これまでの委員からの質問への回答 (第1回及び第2回分科会時の質問)

2022年4月25日

第1回及び第2回分科会時の質問

①原子炉容器上部ふた及び制御棒クラスタ駆動装置

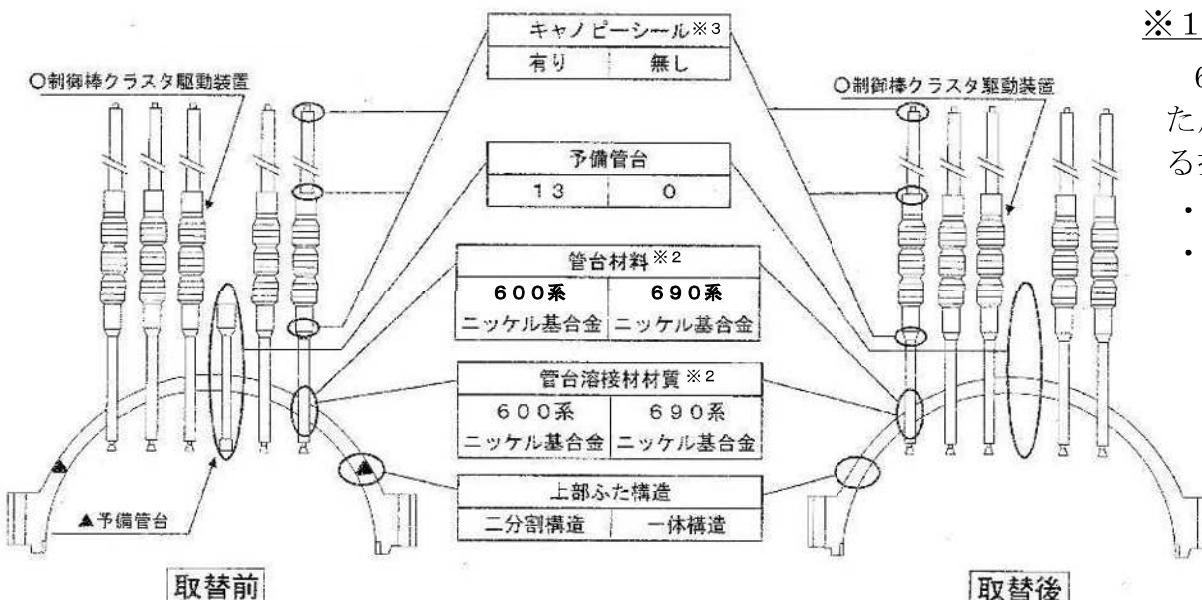
取替機器について、何が起きて、それをどう評価して取り替えたのか、今後説明すること。

更新の考え方	A：国内外トラブル※1の水平展開
工事概要	国内外における原子炉容器上部ふた管台部の応力腐食割れによる損傷事象に鑑み、予防保全の観点から、原子炉容器上部ふた及び制御棒クラスタ駆動装置を一式取替えました。また、これに合わせ、管台材料をより耐食性に優れた※2ものに変更しました。
更新時期	1号機：2008年、2号機：2009年

1996年に川内1号機において、中間キヤノピーシール部の溶接部近傍に応力腐食割れによる損傷が発生し、ほう酸の析出が確認されたため、当該部の補修を実施した。その後、キヤノピーシールの損傷は確認されていないが、原子炉容器上部ふたの取替にあわせて、制御棒クラスタ駆動装置の当該部の構造をキヤノピーシールの無い構造へと変更した。

管台材料及び溶接材料について、600系ニッケル基合金から、Cr含有量が多く、耐応力腐食割れ性に優れた690系ニッケル基合金へ変更した。

第2回分科会における質問事項への回答【No. 2-1】（1／1）

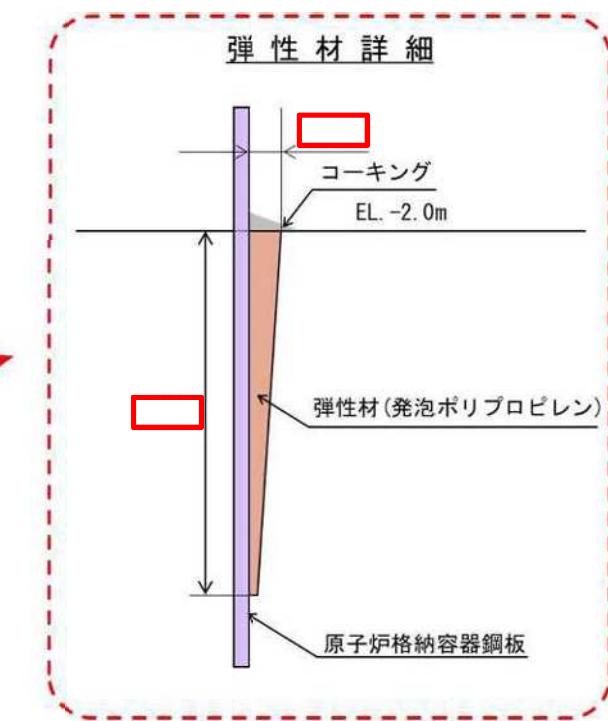
No.	質問事項	質問者	頁
1-1	取替機器について、何が起きて、それをどう評価して取り替えたのか、今後説明すること。	後藤委員 渡邊委員	2~13
1-2	原子力発電所にある全ての機器や構造物の全体物量を示し、発電所全体のどの程度を劣化状況評価の対象としているか、一般の方にも分かりやすい説明すること。	後藤委員	14~16
1-3	高経年技術評価や運転延長認可制度など、制度が重複しているように見えるので、それらの相関を説明すること。	守田委員	17~19
2-1	CVの鋼板とコンクリート埋設面との弾性充てん材について詳細に説明すること。	後藤委員	20, 21
2-2	屋内より屋外（地中）の方が環境条件として厳しいと考えられるが、地下水の水質の確認は行っているか。その場合、どのような評価をしているのか。地下水のコンクリートへの影響について説明すること。	佐藤委員	22~26
2-3	コンクリートが37年程度経過した現状評価は確認できると思うが、今後、延長運転する場合の予測評価はどのように実施するのか説明すること。	守田委員	27~32

➤ 原子炉格納容器鋼板とコンクリート埋設部の境界には、事故時の内圧・熱荷重又は事故時の内圧・地震荷重を考慮した場合にコンクリートに埋め込まれている原子炉格納容器の拘束を緩和するために、弹性材を施工している。
